◆リモデルを排水心200へ変更する場合
【CFS498BM系→CFS498B系 へ変更】

2024. 07. 03

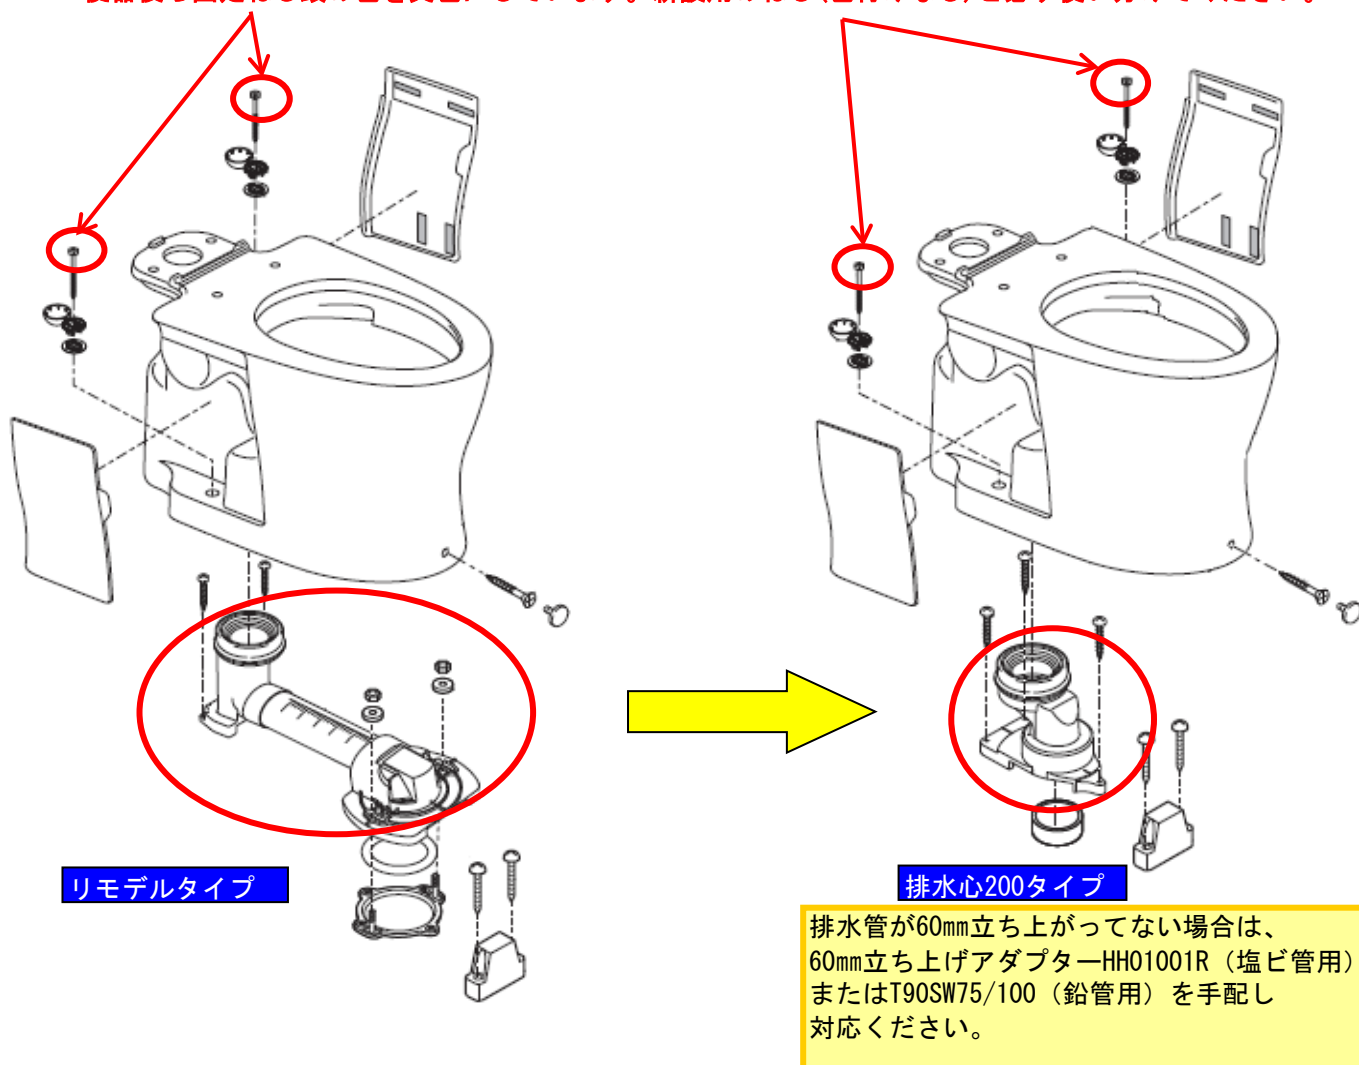
■この便器は、品番ラベルでは、新設、リモデルの品番確認ができないため、リモデル便器は、便器後ろ固定ねじ頭の色を黄色にしています。新設用のねじ(色付けなし)と必ず使い分けてください。

【変更必要部材】

名称	部品図	補修品番	個数	備考
排水ソケット	<p>ねじ頭 色付けなし</p>	HP498	1	排水ソケット 固定具類 (排水ソケット用、 便器前固定具用、 便器後固定用) 位置決めシート 施工説明書 のセット品
